<p style="text-align: center;">Impianto agrofotovoltaico "VILLALBA II" di potenza installata pari a 33.711,51 kWp da realizzarsi nel Comune di Villalba (CL)</p>	Dic. 2023
<p><b>Documento integrativo e chiarimenti in risposta al PARERE ISTRUTTORIO INTERMEDIO C.T.S. n. 393/2023 del 29.06.2023</b></p>	Pagina 1

Scopo del presente documento è quello di fornire le integrazioni e i chiarimenti richiesti dalla Commissione Tecnica Specialistica per le autorizzazioni ambientali all'interno del **PARERE ISTRUTTORIO INTERMEDIO C.T.S. n. 393/2023 del 29.06.2023**.

Figura 2 - carta degli habitat secondo Corine Biotopes

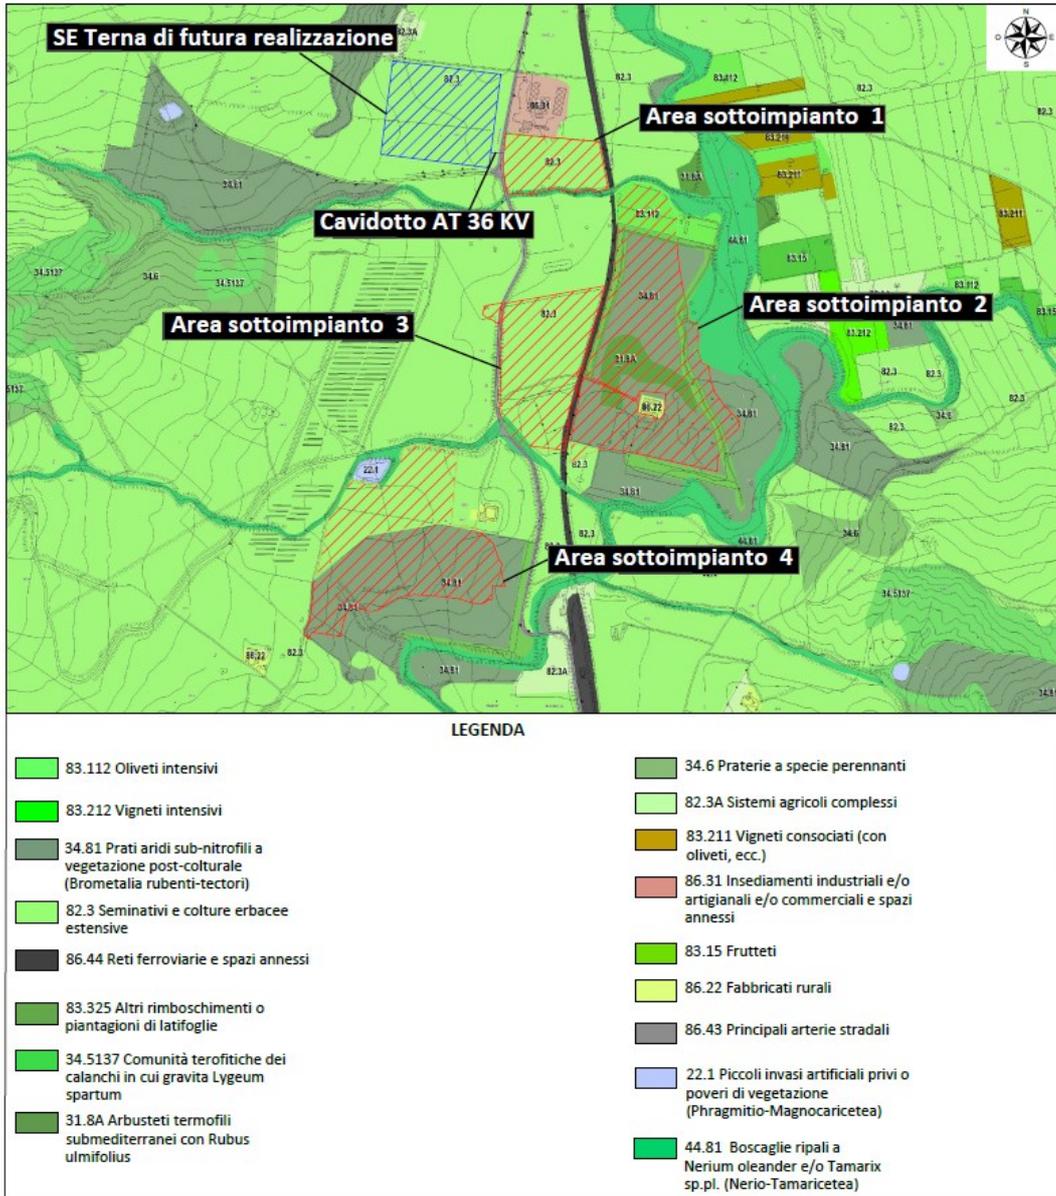
***Occorre valutare la presenza di aree interessate da vegetazione naturale in evoluzione, rinvenibile in gran parte delle aree escluse nel recente passato dall'uso agricolo e dove la scarsità del suolo, oltre a rendere difficoltosa la realizzazione dell'impianto, andrebbe a danneggiare la naturale evoluzione degli habitat di elevato interesse floristico vegetazionale e faunistico.***

I terreni che saranno interessati dalla realizzazione dell'impianto agrofotovoltaico "Villalba II" sono stati condotti in passato a seminativo. L'attività agricola perpetuata nel tempo ha modificato l'assetto

vegetazionale delle aree in oggetto nelle quali, dai sopralluoghi effettuati, non sono state rinvenute tracce di vegetazione naturale in evoluzione né di habitat di notevole interesse floristico vegetazionale (si rimanda allo studio VILLALBAIIEL46\_REV01\_Analisi Ecologica per gli approfondimenti), si ritiene pertanto che l'attività agricola che verrà avviata presso l'impianto non rappresenti una minaccia per la naturalità dei luoghi né per il suo sviluppo. Si ricorda inoltre che gli interventi di mitigazione e compensazione che si realizzeranno attraverso la piantumazione di specie appartenenti alla vegetazione potenziale del territorio di riferimento, contribuiranno invece a creare nuovi habitat e a ristabilire equilibri ecologici fortemente compromessi dall'attività agricola svolta fino ad oggi.

A seguire si riportano gli inquadramenti delle aree d'impianto su:
